<b>Date :</b> 01/03/2022	<b>Référence du CR:</b> 01	<b>Indice :</b> A
<b>N° affaire :</b> MM4442	<b>Titre :</b> Protection des pipes SPSE contre les crues de l'Aygue sur la commune de Cairanne (84)	<b>Nombre de page(s):</b> 4

## COMPTE-RENDU N° 01

**OBJET :** PRESENTATION DU PROJET A LA DDT84

**OBJET :** VISITE DE TERRAIN POUR ECHANGER SUR LA NATURE DES TRAVAUX ENVISAGEABLES

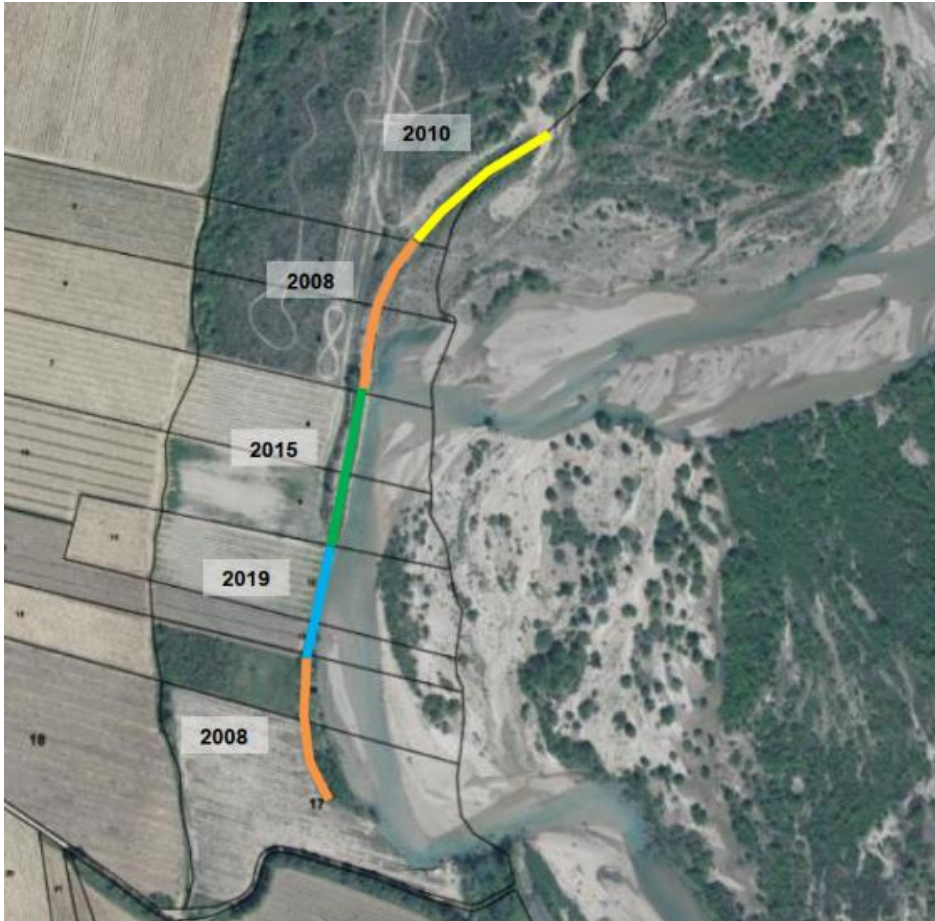
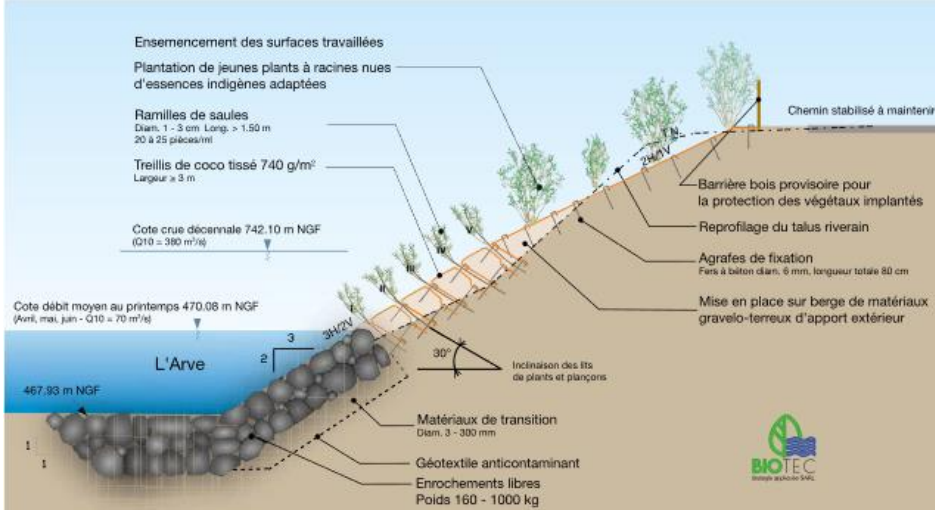
Les ouvrages sont en mauvais état en aval des enrochements réalisés en 2010. Les aménagements de 2010 sont recouverts d'une géogrille en cours de décomposition (photo suivante).

Si les études confirment leur stabilité, les aménagements de 2010 ne seront pas repris dans le cadre du projet (localisation ci-dessous).
